Notas de la versión 71 del firmware de Shearwater Petrel 1 y 2, Perdix, Perdix AI y NERD 2

VERSIÓN 71 10/SEP/2019

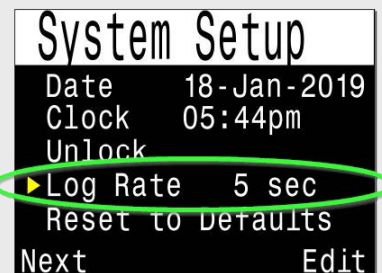
Se agregó el campo de factor de gradiente (GF) en la superficie (SurfGF). En este campo, se muestra la información del factor de gradiente si ascendiera a la superficie inmediatamente. Este cálculo es diferente al del campo GF99, que muestra su factor de gradiente a la profundidad actual. Se encuentra disponible:

- En las pantallas de información del diseño estándar (es decir, después de presionar varias veces el botón derecho).
- En los espacios configurables de la pantalla principal.
- En lugar del campo NDL (cuando deba hacer paradas de descompresión, SurfGF reemplazará a NDL).

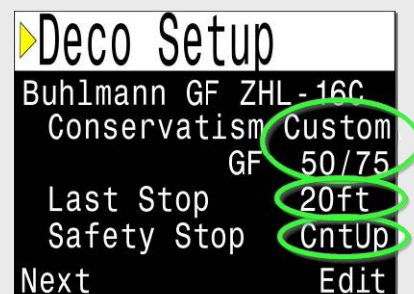
En el modo OC Rec (circuito abierto recreativo), el usuario ahora puede escoger la profundidad de 20 pies (6 m) para la última parada. Anteriormente, la última parada era siempre a 10 pies (3 m) en el modo OC Rec.

Nuevas opciones de descompresión en OC Rec

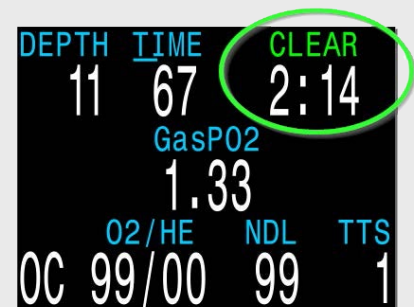
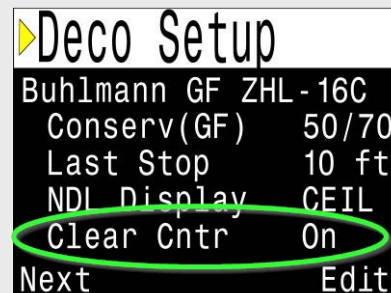
Se agregó una opción para iniciar una cuenta desde cero de Deco Clear (Descompresión realizada).

Está disponible en los modos OC Tec (circuito abierto técnico), CC/BO (circuito cerrado/bailout) y OC Rec (circuito abierto recreativo). En el modo OC Rec, se encuentra disponible en el lugar de la parada de seguridad. Es opcional en los modos de buceo técnico.

Una vez que se haya realizado la descompresión, el contador comenzará a contar desde cero. Es útil para llevar un registro del tiempo adicional si decide extender la duración obligatoria de las paradas de descompresión. Si se trata de una inmersión sin paradas de descompresión, el contador se inicia al llegar a la zona de la parada de seguridad (es decir, a menos de 20 pies [6 m]).

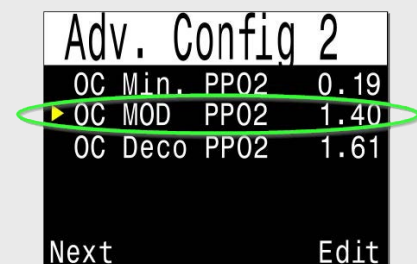
Se modificaron las opciones de los límites de PPO2 en el modo OC Tec (circuito abierto técnico).

Anteriormente, se disponía de la configuración OC Max. PPO2 (PPO2 máxima en circuito abierto), que únicamente establecía en qué momento se mostraba el mensaje High PPO2 (PPO2 alta), independientemente de la fase de la inmersión (es decir, más allá de estar a la profundidad máxima o en una parada de descompresión). Esto confundía a muchos usuarios que, entendiblemente, suponían que se trataba del límite para la profundidad máxima y configuraban el valor a 1.40. Como resultado, la computadora mostraba mensajes de advertencia durante la descompresión cuando la PPO2 ascendía al rango de 1.60.

Ahora se ha eliminado la configuración OC Max. PPO2 (PPO2 máxima en circuito abierto) y se ha reemplazado por la configuración OC MOD PPO2 (PPO2 máxima operativa en circuito abierto). Esta configuración solo se aplica a la fase de profundidad máxima de la inmersión. La computadora de buceo usa el límite de OC Deco PPO2 (PPO2 de descompresión en circuito abierto) en lugar del límite de OC MOD PPO2 cuando se encuentra a 25 pies (7.5 metros) de una parada de descompresión obligatoria. El límite de OC Deco PPO2 también determina en qué momento se hacen los cambios predictivos de gas de descompresión. Además, si el gas activo tiene una fracción de oxígeno mayor o igual a 80%, se utiliza el límite de descompresión, ya que se presupone que el gas es un gas de descompresión.

Cuando actualice el firmware, el valor OC MOD PPO2 será 1.40 ata, pero el valor OC Deco PPO2 no se modificará. Los valores predeterminados son:

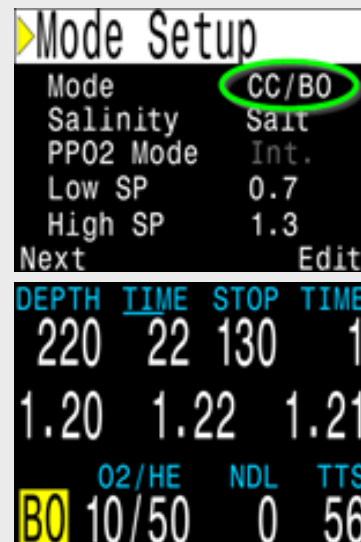
CAMBIO El modo OC/CC ahora se denomina CC/BO; BO significa bailout (auxiliar).

El objetivo de este cambio es dejar en claro que el modo OC/CC no fue diseñado para su uso en inmersiones exclusivamente con circuito abierto. Si se usa el modo OC/CC en inmersiones de circuito abierto, no se obtiene el mejor funcionamiento de la computadora. Este cambio sirve para aclarar que el modo CC/BO es para inmersiones con circuito cerrado, con un circuito abierto auxiliar.

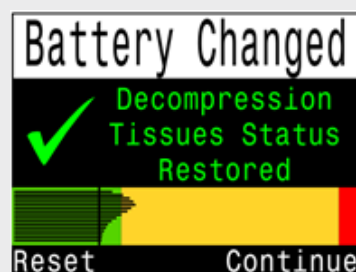
El menú para marcar un rumbo con la brújula cambió de ubicación para que tenga que presionar menos veces los botones. Además, ahora puede ver la brújula mientras marca el rumbo. Funcionamiento: en la pantalla de la brújula, presione el botón izquierdo una vez para que aparezca el menú Exit/Mark (Salir/Marcar). Presione el botón derecho para marcar el rumbo y el izquierdo para regresar a la pantalla principal. Anteriormente, era necesario navegar hasta los menús normales para marcar el rumbo en la brújula.

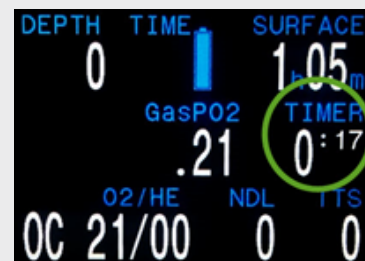
Se muestra el valor numérico (acimut) actual de la brújula en el menú Mark Heading (Marcar rumbo).
